原子力規制庁 御中

口頭意見陳述前・事前質問書

審査請求人 大石光伸ほか 129 名

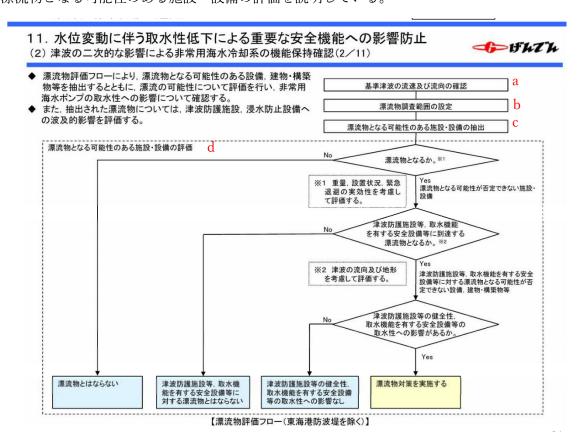
審査請求書にも記載した通り、茨城港は国の「重要港湾」に指定されており、港湾入港船舶統計(茨城県: H27年)では、茨城港両港区合計で年間約2,700隻、2800万トンの大型船が入港しており、平均1万トンの船が一日当たり7.4隻入港している。貨物量は右図の通りである。

しかるに申請者は、「津波による損傷の防止」(5条 19-20)の敷地周辺の人工構造物の位置、形状の把握の項で、「発電所の敷地周辺には、北方約 3km に茨城港日立港区、南方 4km に茨城港常陸那珂港区がある」が、「茨城港日立港区及び茨城港常陸那珂港区では、不定期に貨物船及びタンカーの入港がある」としている。入港数の記載・検討もなければ、「不定期」という言葉もフェリーの定期航路に対比しての用語かもし

2011 年東北地方太平洋沖地震の女川原子力発電所における観測記録(Obs.)と、標準強震動予測レシピ(SMGA モデル)による再現(Syn.)性(時刻歴波形)

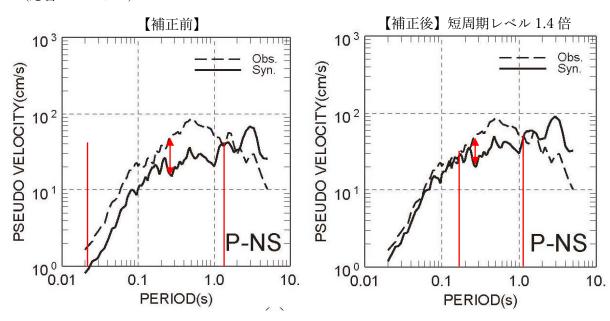
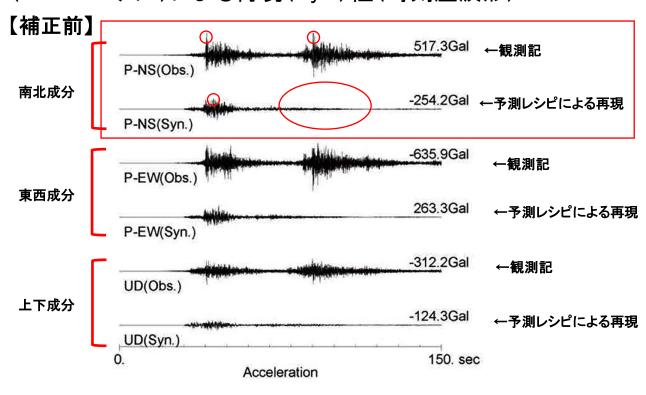
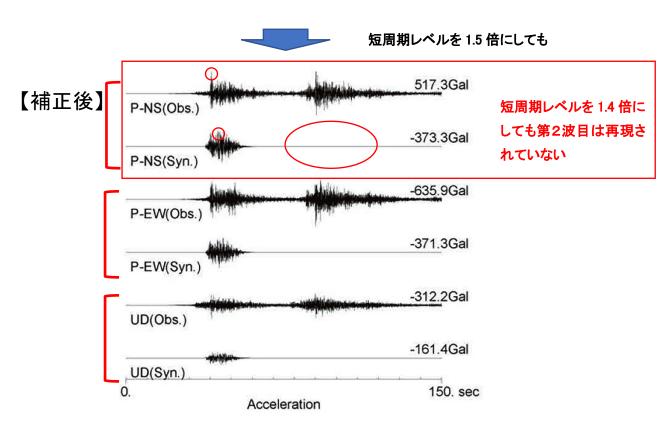
実際、先験情報なしでは標準的強震動予測レシピ(「諸井ほか(2013)」)は東北地方太

平洋沖地震の観測記録を再現できていない。地域性とか言って短周期レベルを 1.4 倍してもなお 0.2 秒~1 秒の周期帯で女川の実際の観測記録よりも 3 倍近く小さいだけでなく、第 2 波目の波群もまったく再現できていない。(別添資料 1)

実際結果としてSMGAの位置の移動および短周期レベルの 1.4 倍、及びその重量を 考慮させる結果となったが、規制委員会としてこのような再現性のない「諸井ほか (2013)」をベースにしたレシピでプレート間地震の基本震源モデルを策定したことに ついての見解を改めて確認したい。

粒径加積曲線(東海第二敷地内・丘の上)

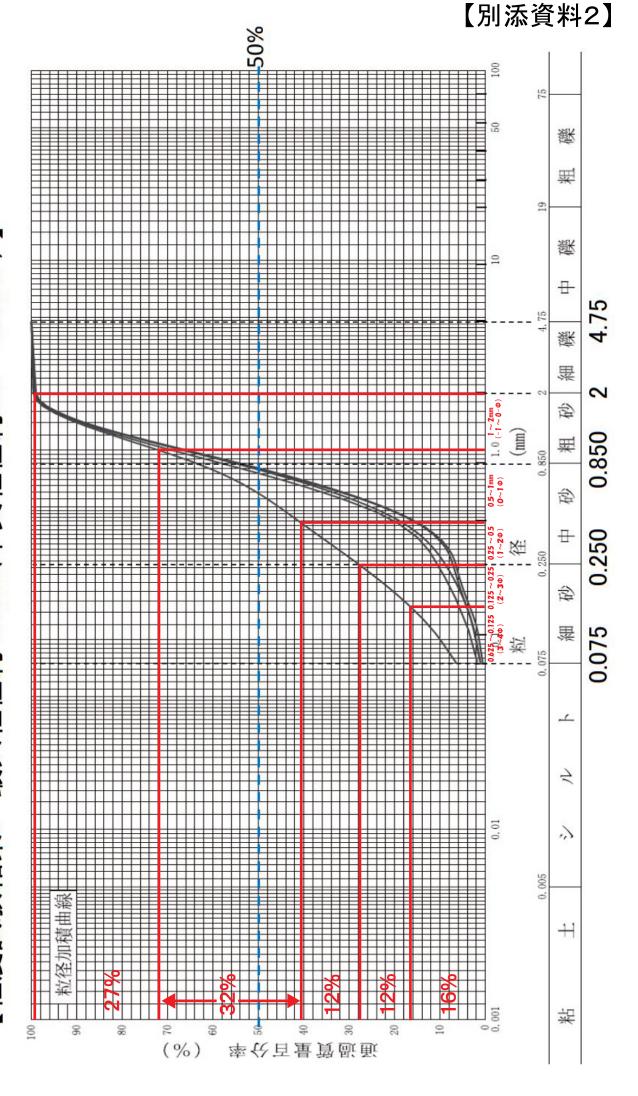
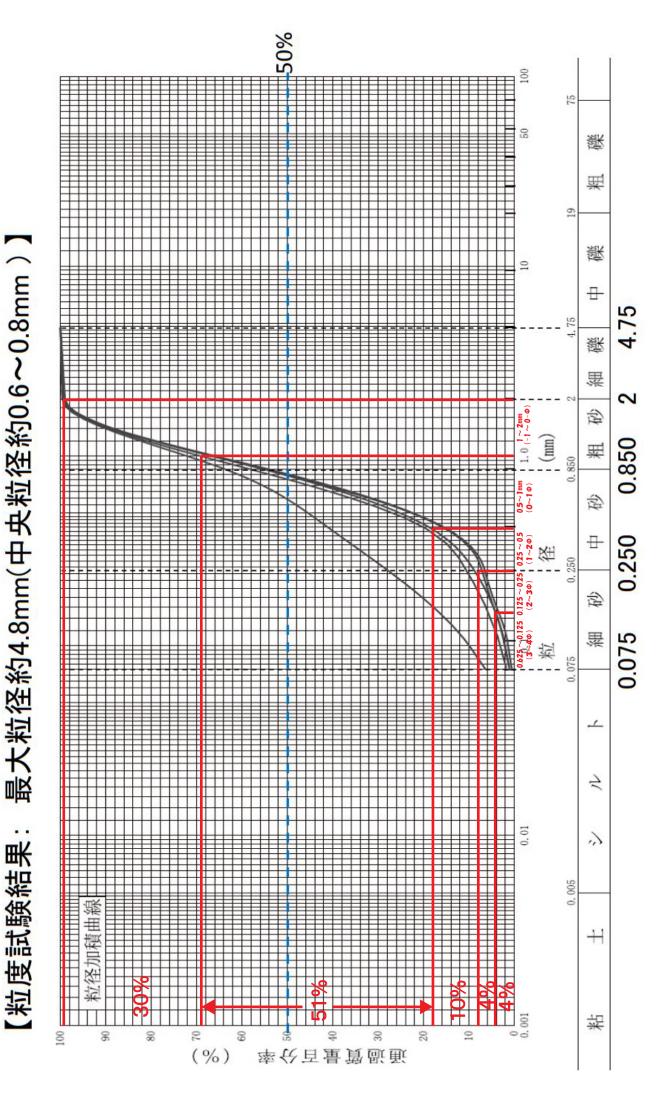
- Q1. 2017年12月の改訂「火山ガイド」を審査に適用しなかった理由をのべられたい。
- Q2. これはバックフィットの対象か?
- Q3. 申請者は「最適な構造を検討して保安規定認可までに対応を図る」としたが、いつの 審査会合でその対応が審査されたのか教えて頂きたい。
- Q4. 申請者は火山灰の気中濃度を $3.5g/m^2$ と想定している。敷地の赤城・鹿沼テフラの粒径ごとの累積値グラフをもとに、請求人が試算した気中濃度は少なくとも $5.5g/m^2$ と計算される(別添資料 2)。過去に降灰した事実は最低限想定すべきと考えるが、規制委員会は申請者の「 $3.5g/m^3$ 」の計算について、いつどのような審査をおこなったかを示されたい。
